Commissione Tecnica PNRR-PNIEC

Parere n. 187 del 3/8/2023

<p>Progetto</p>	<p><i>Istruttoria Valutazione Impatto Ambientale</i></p> <p>Progetto per la costruzione e l'esercizio di un impianto fotovoltaico denominato "Sardinia Agrivolt" della potenza di 99.79 MW in Comune di Uta (CA) località Su Coddu de sa Feurra.</p> <p>ID_VIP: 8185</p>
<p>Proponente</p>	<p>IPC AGRIVOLT S.r.l.</p>

Figura 7 - Rappresentazione delle aree esondabili individuate dallo Studio idraulico delle aree di progetto (cfr. pag. 4 Elaborato R30)

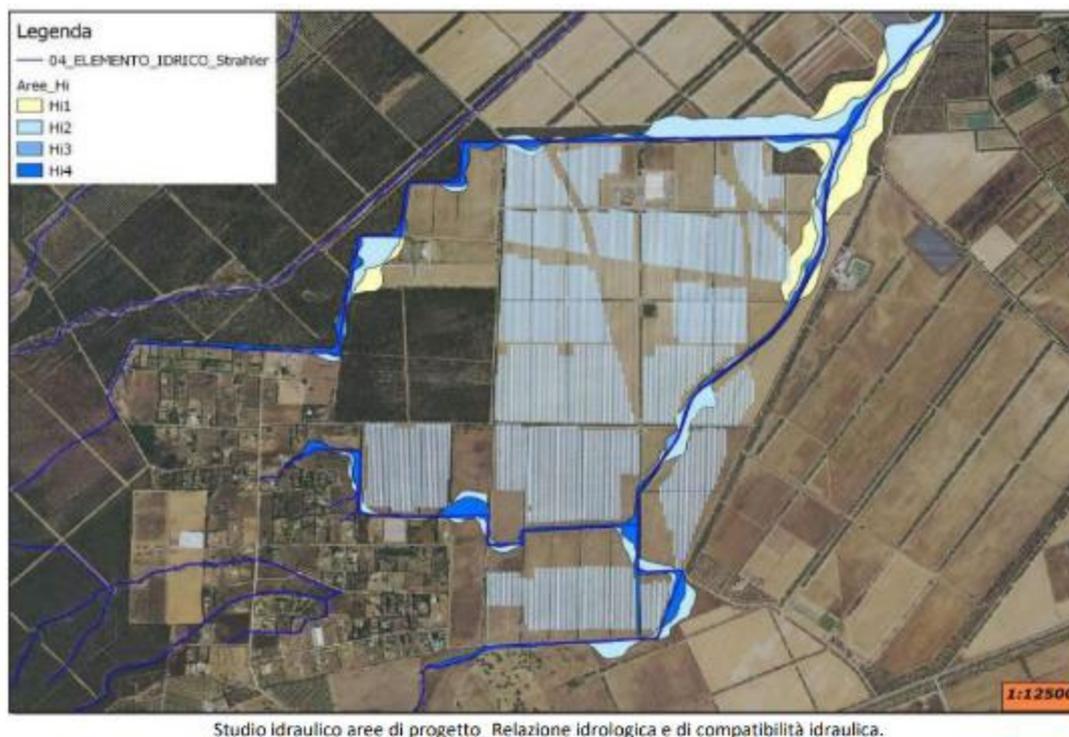
In merito, infine, alla possibilità che l'area sia oggetto di allagamenti e di un eventuale riattivazione della porzione di canale non più esistente, dalle integrazioni presentate a seguito di ulteriore riesamina della compatibilità idraulica dell'opera, emerge che le aree di cui trattasi non risultano interessate in alcun modo da esondazioni (vedi successiva figura).

Figura 8 Layout di progetto (fonte: Tavola 11 A – Planimetria generale di progetto e nell'icona il vincolo paesaggistico dalla Tavola 4 A

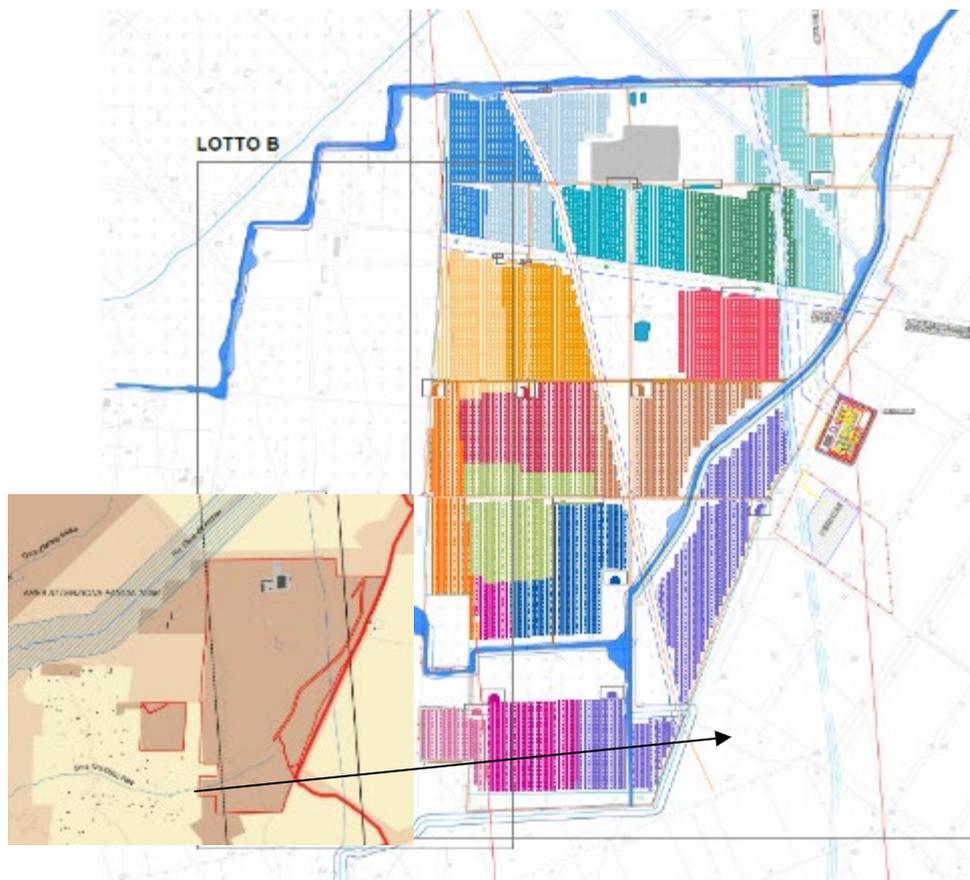
Inoltre il Proponente ritiene che il layout di progetto, di cui nella figura seguente si riporta un estratto dalla Tavola 11 A – Planimetria generale di progetto, è stato studiato in modo tale da rispettare integralmente le prescrizioni sopra elencate e nello specifico: “[...] nella fascia tutelata, non è presente nessun tipo di intervento che comporti la cementificazione degli alvei e delle sponde o l’eliminazione della vegetazione riparia come vietato dal punto a) comma 1 dell’art. 18 delle NTA del PPR. [...] tutti i nuovi impianti o reimpianti prevedono esclusivamente l’uso di specie comunemente coltivate in Sardegna come previsto al punto b) comma 1 dell’art. 18 delle NTA del PPR; non sono previsti prelievi di sabbia nelle aree vincolate, vietati al punto c) comma 1 dell’art. 18 delle NTA del PPR.

Il Proponente inoltre, sullo stesso vincolo, nelle integrazioni volontarie (elab. 30) specifica che da una verifica dello stato di fatto del fiume Gora Franciscu Palu, emerge che lo stesso è stato intercettato dal reticolo idrografico a monte e pertanto nella parte a sud del lotto (coincidente proprio con il tratto sottoposto a vincolo paesaggistico) non risulta più visibile. Risulta invece attualmente terreno arato e coltivato. Il fiume Gora Franciscu Palu risulta invece presente nel tratto a nord – est del lotto (peraltro tratto non presente nella cartografia del PPR e quindi formalmente escluso da tale vincolo). In fase di cantiere risulta pertanto di difficile attuazione, impostare una fascia di rispetto su un elemento idrico inesistente. Al contrario, per il tratto di fiume realmente esistente, nonostante non sia formalmente sottoposto a vincolo, il Proponente ha ritenuto comunque opportuno adottare alcuni accorgimenti utili alla mitigazione dell'intervento quale l'adozione di una prudenziale e volontaria distanza di rispetto e la manutenzione ed integrazione laddove necessario, della fascia vegetale presente.

In riferimento al Gora Franciscu Palu, la Commissione, anche a seguito di sopralluogo, ha riscontrato che *non risulta più visibile, ma è attualmente terreno arato e coltivato e nel tratto in cui risulta ancora visibile, il proprio alveo presenta già ora una fascia vegetale* come dichiarato dal Proponente. Inoltre, in merito allo stesso tratto del Gora, da studio idraulico presentato, il Proponente evidenzia che anche in casi di eventi estremi lo stesso non sarebbe riattivato, per intervenuta modifica

del reticolo idrografico, e che le aree d'impianto in prossimità dell'asta non più presente, comunque non risulterebbero oggetto di allagamento.

Inoltre, considerata la tipologia di opera, la sua temporaneità, e che nella fascia tutelata, non è presente nessun tipo di intervento che comporti la cementificazione degli alvei e delle sponde o l'eliminazione della vegetazione riparia come vietato dal punto a) comma 1 dell'art. 18 delle NTA del PPR, la Commissione ritiene il progetto compatibile dal punto di vista ambientale.

Figura 11 Impatti cumulativi – Progetti in corso di valutazione e/o valutati da CT PNRR PNIEC del MASE

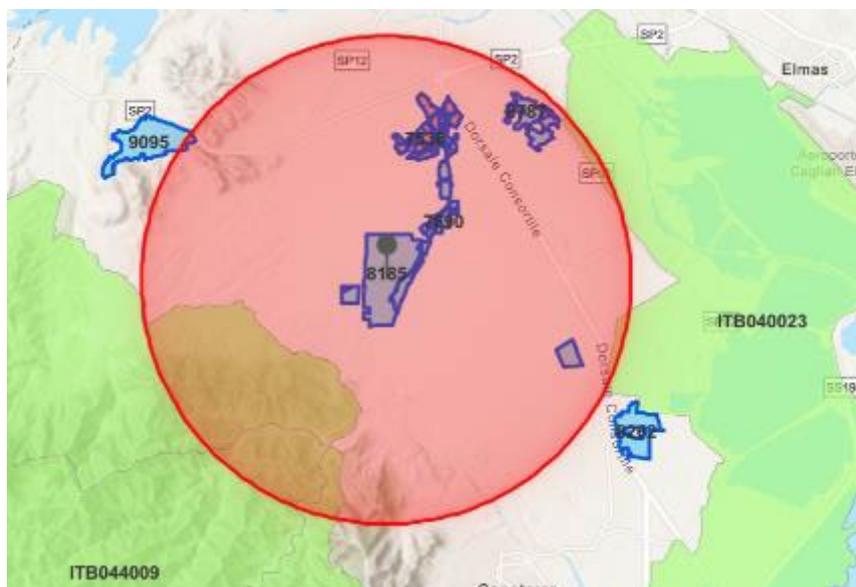
Da una verifica effettuata dalla Commissione in data 27/07/2023 sul portale pubblico del MASE "Valutazioni e Autorizzazioni Ambientali"¹ risultano in un buffer di 5 km dall'area di intervento, come da figura e tabella sottostante, i seguenti ulteriori progetti di energie rinnovabili, di cui n.4 attualmente in fase di istruttoria e n.1 in fase di predisposizione del provvedimento e quelli già esistenti.

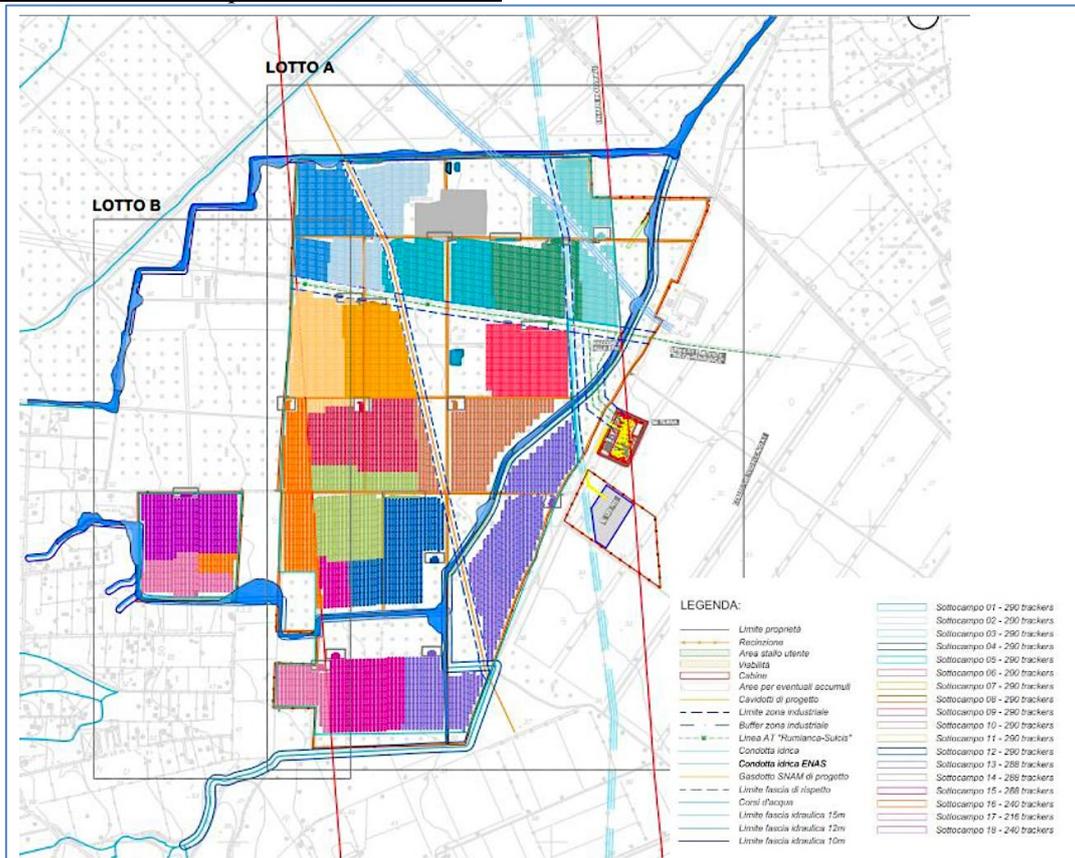
All'interno della relazione idrologica e di compatibilità idraulica il Proponente riscontra inoltre che l'indicazione della vincolistica inserita non risulta coerente con le fasce di rispetto di 10m, 25m e 75 m sugli elementi idrici Strahler, disciplinate dall'art. 30 ter delle N.T.A. del P.A.I.

Il Proponente ha quindi presentato uno stralcio della Tavola 11A "Planimetria Generale di Progetto" nella quale dimostra che i corsi idrici sono rappresentati ognuno rispettivamente con l'aerale che comprende il limite di fascia idraulica al fine di dimostrare che il layout di progetto rispetta sempre tali limiti prevedendo l'installazione di pannelli solamente nei lotti ricadenti al massimo in area a pericolosità idraulica media e quindi in conformità con le prescrizioni normative.

Di fatto la sovrapposizione degli interventi in progetto con le effettive aree di pericolosità idraulica è stata quindi rimodulata dal Proponente e l'installazione dell'impianto fotovoltaico verrà esclusa nelle aree a pericolosità molto Elevata Hi4 ed Elevata Hi3.
